Observații privind varianta finală a PMUD-BI 2.0 în perioada de consultare publică

Către: Primăria Municipiului București și

Asociația de Dezvoltare Intercomunitară pentru Transport Public București-Ilfov (ADI-TPBI)

Asociația „Metrou Ușor” a analizat varianta finală a PMUD-BI 2.0 supusă dezbaterii publice pe website-ul PMB (link: https://www3.pmb.ro/institutii/cqmb/dezb_publica/proiecte/1709 , document: https://doc.pmb.ro/consiliu/dezbatere/1709/v1_ph_1709_aprobare_pmud_2.0.pdf).

Fig. 3: Vizualizare tronson lipsă de rețea în zona Bd. Dacia – Piața Romană.

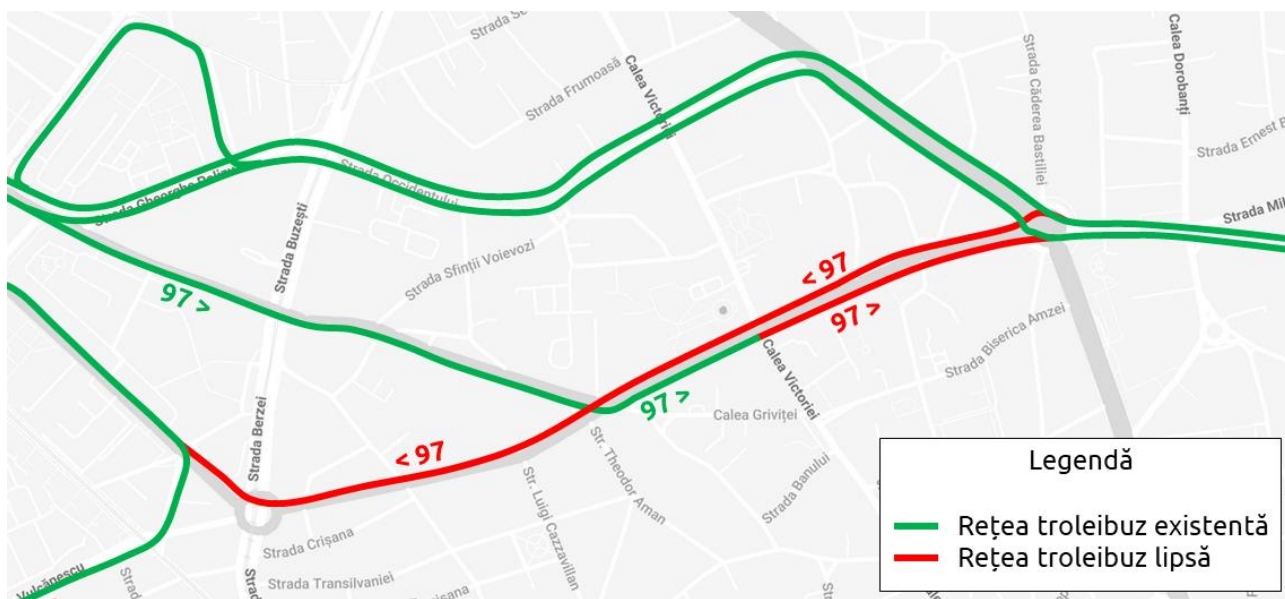
- b. „Piața Romană - bd. Dacia - str. Mircea Vulcănescu - str. Gării de Nord / Calea Griviței - bd. Dacia - Piața Romană (1,5 km)”: acest tronson ar **pune în valoare rețeaua existentă** dintre Str. Buzzești și Calea Victoriei, dar întreruptă între Calea Victoriei și Piața Romană (450m), pe Bd. Dacia. Mai mult, ar **scădea uzura acumulatorilor troleibuzelor**, prin eliminarea deconectării de la rețea pentru distanțe scurte.

- c. Considerăm că orizontul de timp 2034 prevăzut în pachetul „HIGH CAPACITY PUBLIC TRANSPORT AND ACTIVE MOBILITY” pentru extinderea rețelei de troleibuz este mult prea îndepărtat pentru realizarea tronsoanelor scurte prezentate mai sus la punctele a) și b), de importanță strategică pentru exploatarea eficientă a rețelei de troleibuz și a noilor troleibuze ce se doresc a fi achiziționate. Aceste tronsoane „Quick Wins” trebuie tratate prioritar, într-un orizont de timp concordant cu beneficiile lor.
